**Θέμα: Υποβολή συμπληρωματικών στοιχείων για ΜΕΕΠ που αφορά την κατασκευή και λειτουργία φωτοβολταϊκού πάρκου ισχύος 3,2MW, στην κοινότητα Τερσεφάνου, της επαρχίας Λάρνακας (Αρ. Πολεοδομικής Αίτησης: LAP/00642/2023)**

Αναφερόμαστε στην επιστολή του Τμήματος Περιβάλλοντος με Αρ.Φακ. 02.10.011.005.001.230, ημερομηνίας 16/02/2024, σχετικής με το παραπάνω θέμα και να σας ενημερώσουμε ότι οι πληροφορίες που ζητήσετε ως συμπληρωματικά στοιχεία για την Μελέτη Εκτίμησης Επιπτώσεων στο Περιβάλλον (ΜΕΕΠ) δίνονται στο Παράρτημα της παρούσας επιστολής.

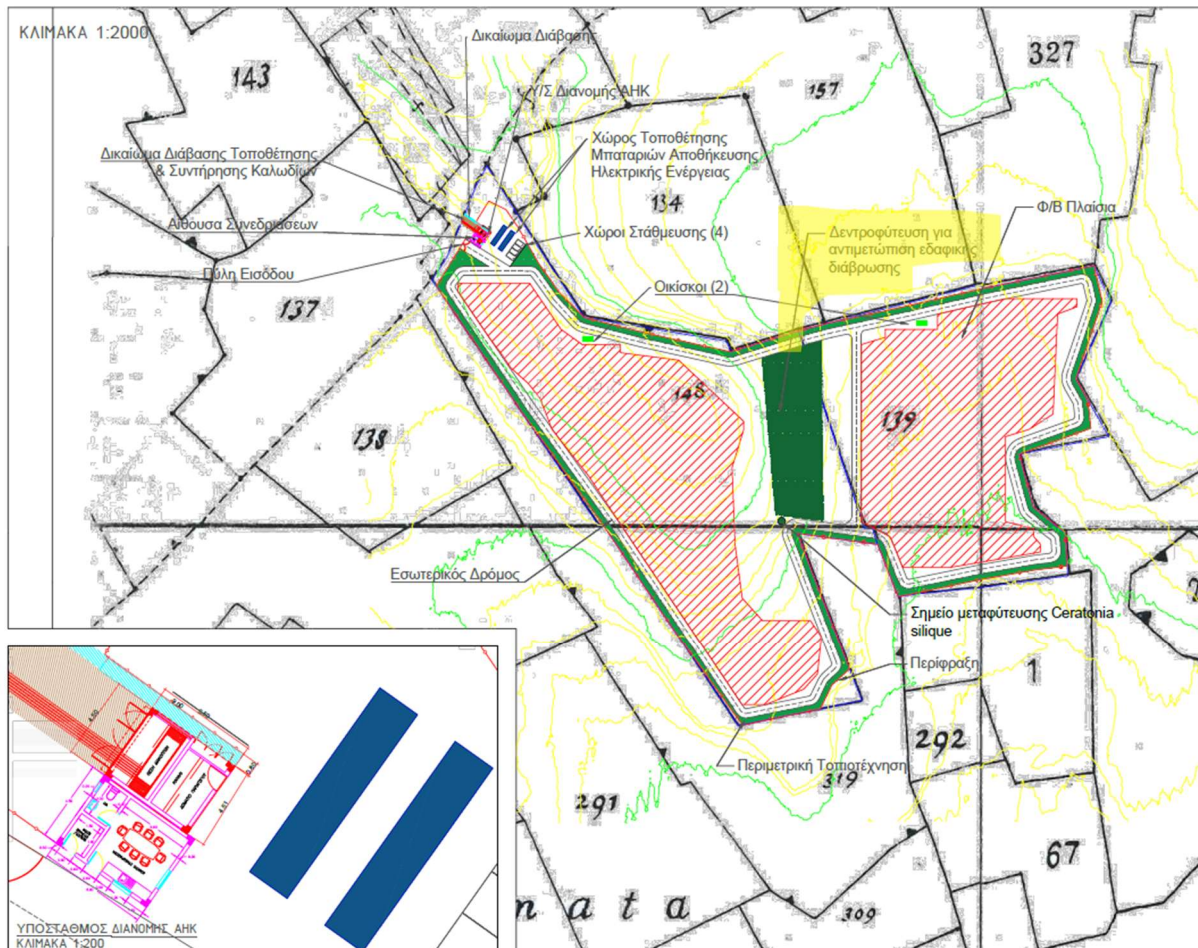
1. Αναφορικά με την απάντηση που δόθηκε για το Σημείο **υ** της αρχικής επιστολής, το ζήτημα που τίθεται δεν σχετίζεται άμεσα με αργάκια ή υδατορέματα. Επομένως, η διαβούλευση στην οποία η απαντητική επιστολή δεν καλύπτει το ζήτημα.

- ν. Σε επιτόπια επίσκεψη που εκτελέστηκε από λειτουργούς του Τμήματος Περιβάλλοντος, στις 12/01/2024, στον χώρο της προτεινόμενης ανάπτυξης εντοπίστηκαν εδαφικά στοιχεία που παραπέμπουν σε θέματα διάβρωσης εδάφους, σε σημεία εντός των υπό μελέτη τεμαχίων ανάπτυξης. Για το θέμα αυτό δεν γίνονται σχετικές αναφορές στην ΜΕΕΠ που υποβλήθηκε. Παρακαλώ όπως γίνουν σχετικές αναφορές, αξιολόγηση δυνητικών επιπτώσεων, και προτάσεις για μέτρα μετριασμού / διαχείρισης, για δείκτες περιβαλλοντικής παρακολούθησης και για περιβαλλοντικούς όρους.

Δεν είχε προκύψει τέτοιο ζήτημα κατά τη διαβούλευση με το Τμήμα Ανάπτυξης Υδάτων, που αναφέρθηκε πως δεν υπάρχουν καταχωρημένα αργάκια ή υδατορέματα. Κατά το Στάδιο λεπτομερούς σχεδιασμού του έργου, ο κύριος του έργου θα διενεργήσει λεπτομερή μελέτη.

Για την πρόληψη και αντιμετώπιση της διάβρωσης του εδάφους από την διαβροχή των πλασιών και την απορροή των όμβριων υδάτων με κατεύθυνση προς τα σημεία της περιοχής μελέτης, όπου παρατηρείται κατηφορική κλίση, το πρανές στη μέση του πάρκου (μεταξύ των δύο τεμαχίων από το σημείο που βρίσκεται σήμερα το δένδρο χαρουπιά ή τερατσιά (*Ceratonia siliqua*) στο τεμάχιο 148 μέχρι τα όρια του τεμαχίου 139), πρόκειται να δενδροφυτευτεί με κατάλληλη βλάστηση. Για σκοπούς, αυξημένης απορροφητικότητας του νερού και συγκράτησης του επιφανειακού στρώματος του εδάφους, συστήνονται φυτά με δυνατό ριζικό σύστημα που έχουν τα χαρακτηριστικά αυτά και είναι θαμνώδη. Προτείνονται θάμνοι όπως το κανονικό ή το έρπον δεντρολίβανο (*rosmarinus officinalis prostratus*) ή λασμαρί (**Εικόνα 1**). Φυσικά, η τελική επιλογή μπορεί να συμφωνηθεί μετά από εισηγήσεις των αρμόδιων Τμημάτων.

Ο χώρος φύτευσης με την κατάλληλη βλάστηση φαίνεται στο αναθεωρημένο χωροταξικό σχέδιο.

Χάρτης 1 Περιοχή εγκατάστασης πλαισίων (με κόκκινο) στην ΑΠΜ

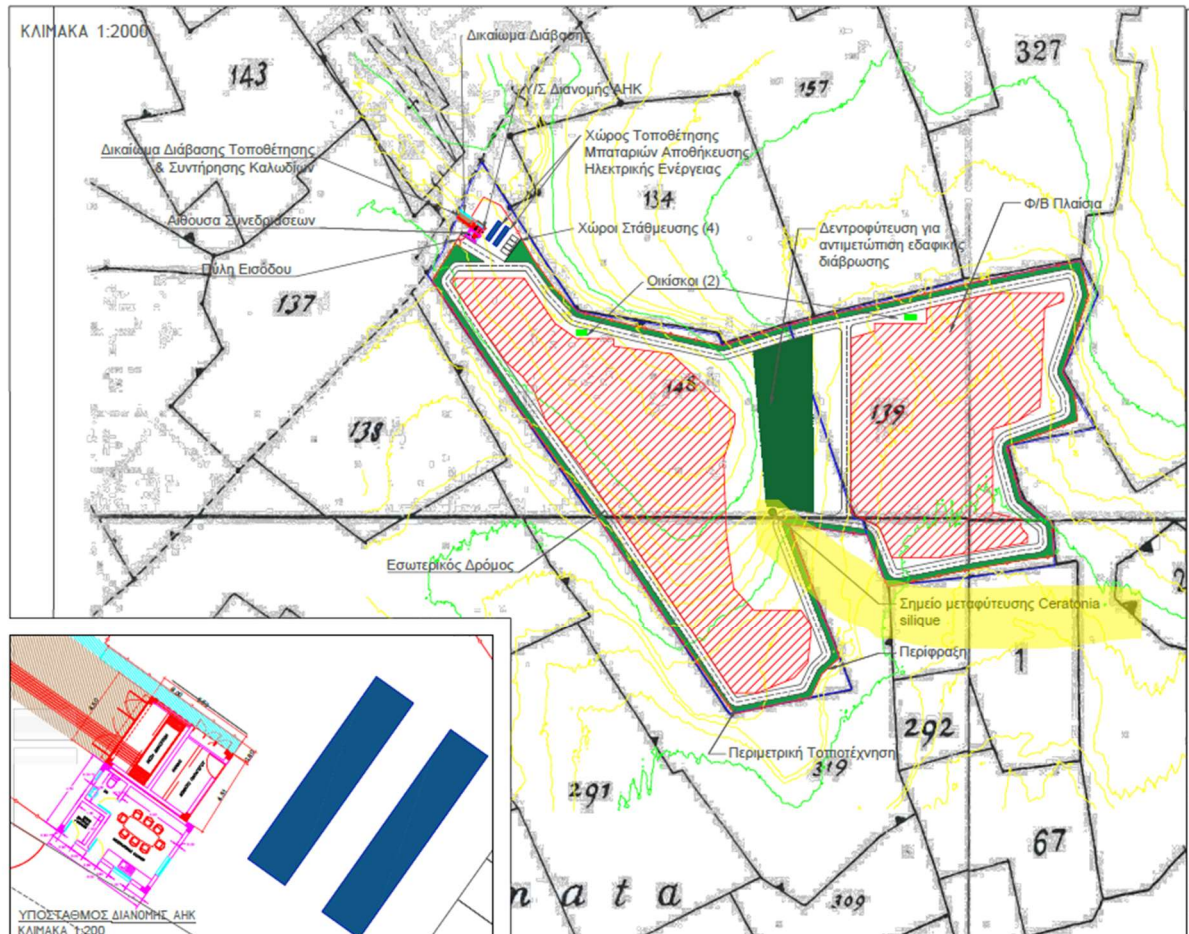
2. Αναφορικά με την απάντηση που δόθηκε για τα Σημεία **xvi** και **xxii** της αρχικής επιστολής, αναμένεται ότι για τα σημεία του αρχικού κειμένου της ΜΕΕΠ που χρήζουν τροποποίησης, ο εκάστοτε μελετητής/κύριος του έργου πρέπει να

- χvi. Στο Κεφάλαιο 6.2.3.2 αναφέρεται ότι «αναφορικά με την *Ceratonia siliqua*, το δένδρο πρόκειται να μεταφυτευθεί σε άλλο σημείο του ΦΒ πάρκου όπου να μην επηρεάζεται η εγκατάσταση των ΦΒ κελιών. Προτού ληφθεί αυτό το μέτρο θα πραγματοποιηθεί προσπάθεια εγκατάστασης των ΦΒ πλαισίων με τρόπο που να μην επηρεάζεται το συγκεκριμένο είδος χλωρίδας». Παρακαλώ όπως μας ενημερώσετε κατά πόσο υλοποιήθηκε αυτή η εισήγηση, με τροποποίηση του σχεδιασμού του έργου, και σε διαφορετική περίπτωση να παρουσιασθεί το προτεινόμενο σημείο μεταφύτευσης του εν λόγω δέντρου (εάν δεν μπορεί να αποφευχθεί ο επηρεασμός του). Επίσης, σημειώνεται ότι στο Κεφάλαιο 7.1.4.1 (σελ. 139) γίνεται αναφορά σε «εκρίζωση των δέντρων». Παρακαλώ για τις σχετικές τροποποιήσεις όπου χρειάζεται.

Όπως φαίνεται από τον σχεδιασμό (Χάρτης 1), η μεταφύτευση του είναι αναγκαία αφού επηρεάζει την εγκατάσταση πλαισίων. Μπορεί να μεταφυτευθεί στο κεντρικό μέρος του προτεινόμενου έργου, αφού το πρηνές θα μείνει ανεπηρέαστο.

Στο αναθεωρημένο χωροταξικό φαίνεται ακριβώς το σημείο μεταφύτευσης του *Ceratonia silique*.

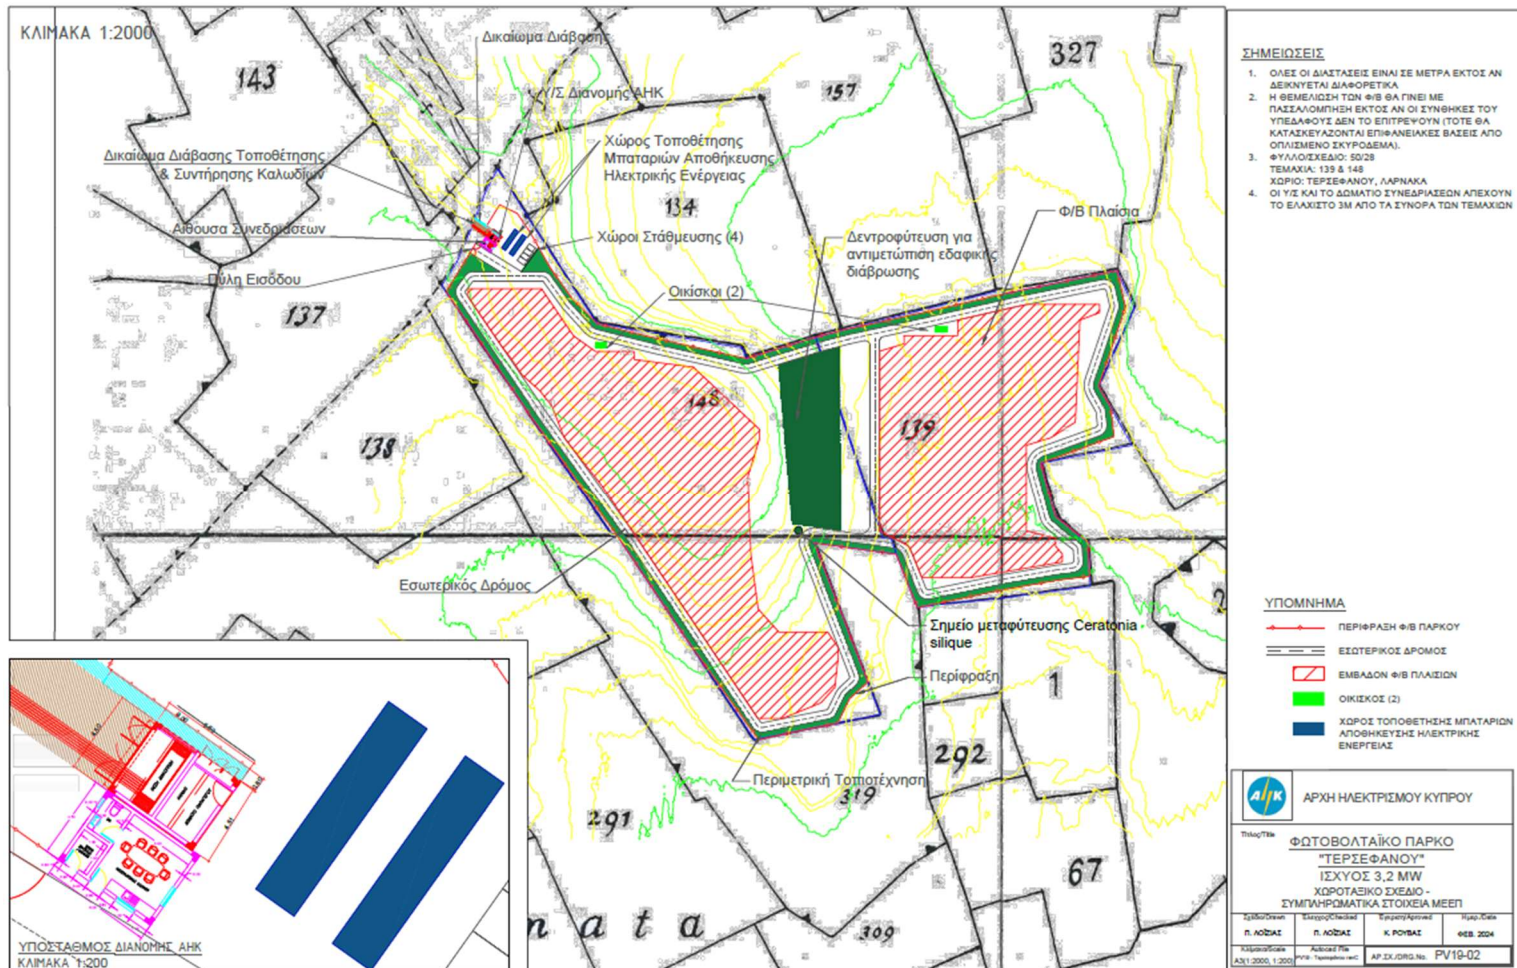
3. Αναφορικά με την απάντηση για το Σημείο **xvii** της αρχικής επιστολής, καθώς η τοποτέχνη αποτελεί μέρος του σχεδιασμού ενός έργου, οι μελετητές της εκάστοτε ΜΕΕΠ έχουν την ευχέρεια και δυνατότητα να εισηγηθούν τα είδη ή/και τις πρόνοιες που θα πρέπει να εφαρμοσθούν για την υλοποίηση της φύτευσης σε ένα έργο. Οι πρόνοιες και κατευθυντήριες γραμμές που θα εφαρμοσθούν, όπως αναφέρονται στην απαντητική σας επιστολή (επιλογή «κυπριακών ειδών») θα πρέπει να περιγράφονται στην ΜΕΕΠ.

xvii. Σύμφωνα με τα Κεφάλαια 6.2.3.2 (σελ. 126) και 7.1.9.2 (σελ. 143), ο σχεδιασμός του προτεινόμενου έργου περιλαμβάνει εργασίες δεντροφύτευσης περιμετρικά του χώρου ανάπτυξης. Να διευκρινισθούν τα είδη που θα φυτευτούν και ο προτεινόμενος χώρος φύτευσής τους να παρουσιασθεί στο χωροταξικό σχέδιο του έργου.

Ο προτεινόμενος χώρος περιμετρικής φύτευσης είναι ζώνη 3 μέτρων εσωτερικά της περίφραξης του προτεινόμενου έργου. Τα είδη που θα φυτευτούν υποδεικνύονται σε μεταγενέστερο στάδιο από το Τμήμα Δασών (συνήθης όρος του Τμήμα Περιβάλλοντος). Συνήθως προτείνονται τα κυπριακά είδη όπως αναφέρονται στον [Οδηγό](#) του Τμήματος Δασών.

Προτείνονται γενικότερα τοπικοί θάμνοι με ελάχιστες ανάγκες σε νερό άρδευσης και με χαμηλή υψομετρική ανάπτυξη για αποφυγή σκίασης των πλαισίων διατηρώντας αρμονία με την υφιστάμενη φυσική βλάστηση που υπάρχει ήδη περιμετρικά. Μετά από επικοινωνία με το τμήμα Δασών, η ομάδα μελέτης κατέληξε στους εξής φυτοφράχτες:

Επίσης, σύμφωνα με το αναθεωρημένο Χωροταξικό Σχέδιο η απόσταση περιμετρικής φύτευσης είναι ζώνη 3 μέτρων εσωτερικά της περιφράξης του προτεινόμενου έργου, όπως φαίνεται στο πιο κάτω σχέδιο.
